CITTA' DI COLOGNO MONZESE

- 1) Prog. 9743_26 - CUP I28E22000050001 PUI CMM SPUGNA - Disconnessione Via Cesare Battisti Cologno Monzese;
- 2) Prog. 9743_27 - CUP I28E22000060001 PUI CMM SPUGNA - Riqualificazione Via Luigi Galvani Cologno Monzese;
- 3) Prog. 9743_28 - CUP I28E22000070001 PUI CMM SPUGNA - Disconnessione di Via Santa Maria;
- 4) Prog. 9743_29 - CUP I28E22000110001 PUI CMM SPUGNA - Disconnessione di Parcheggio Cologno centro;
- 5) Prog. 9743_30 - CUP I28E22000080001 PUI CMM SPUGNA - Alleggerimento Parcheggio via Volta;
- 6) Prog. 9743_31 - CUP I28E22000090001 PUI CMM SPUGNA - Alleggerimento Parcheggio via Visconti;
- 7) Prog. 9743_32 - CUP I28E22000100001 PUI CMM SPUGNA - Alleggerimento Parcheggio via Toti

OSSERVAZIONI

Dicembre 2022

A0.3.2 RELAZIONE OPERE A VERDE

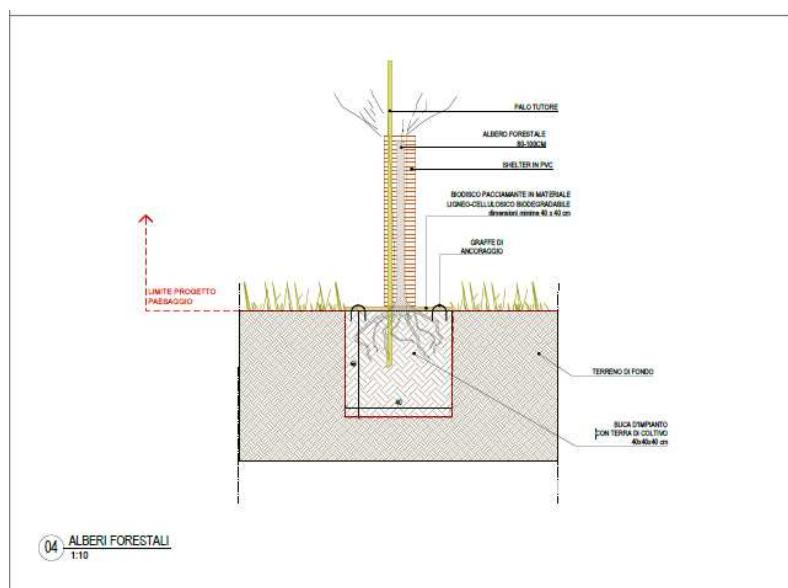
Specificare se prunus o fraxinus, meglio il secondo (pag. 20)

Si fa presente che il taglio europeo (Tilia x europea) risulta estremamente pollonifera con aggravi per la manutenzione per l'attività pollonifera e per i ricacci al fusto. Si consiglia di valutarne la sostituzione con altre varietà che non presentano tali inconvenienti tipo il Tilia cordata Greenspire

Il prunus è stato caratterizzato sul territorio da notevoli fallanze provocate dal patogeno fellinus punctatus che ne ha provocato il disseccamento, risulta preferibile il fraxinus ornus.

TOTEM informativi sarebbero preferibile l'uso del corten per la maggiore valenza estetica oltre che manutentiva. Occorre inoltre verificare la corretta posa e sistema di fissaggio al piede/terreno.

P 10 PARTICOLARI COSTRUTTIVI OPERE A VERDE

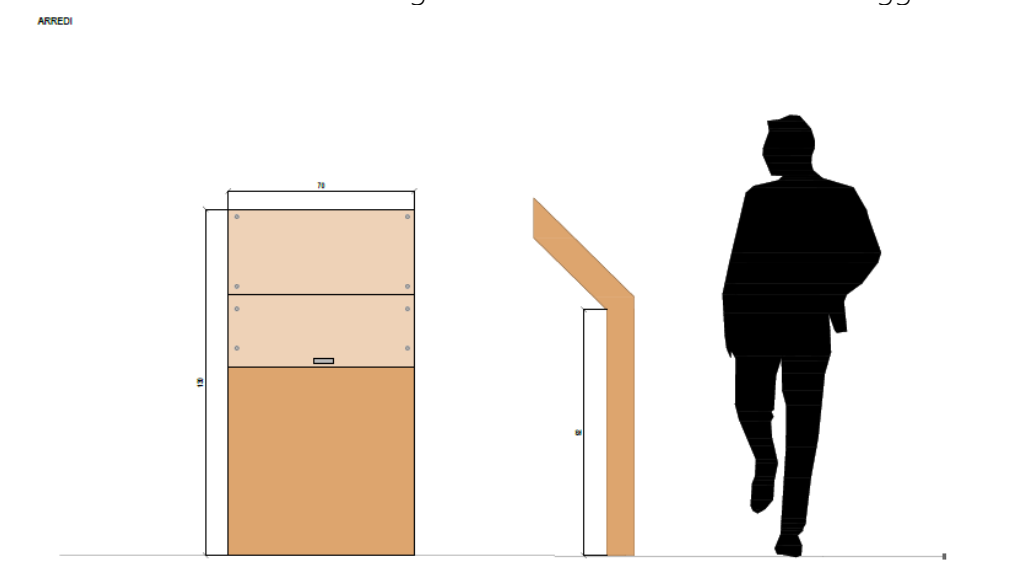
Si rileva che la buca di impianto per le piantine forestali prevista della misura 40 x 40 cm risulta ridotta se rapportata al futuro sviluppo degli alberi.

Nemmeno nell'elaborato in argomento è chiaro il sistema di fissaggio del totem
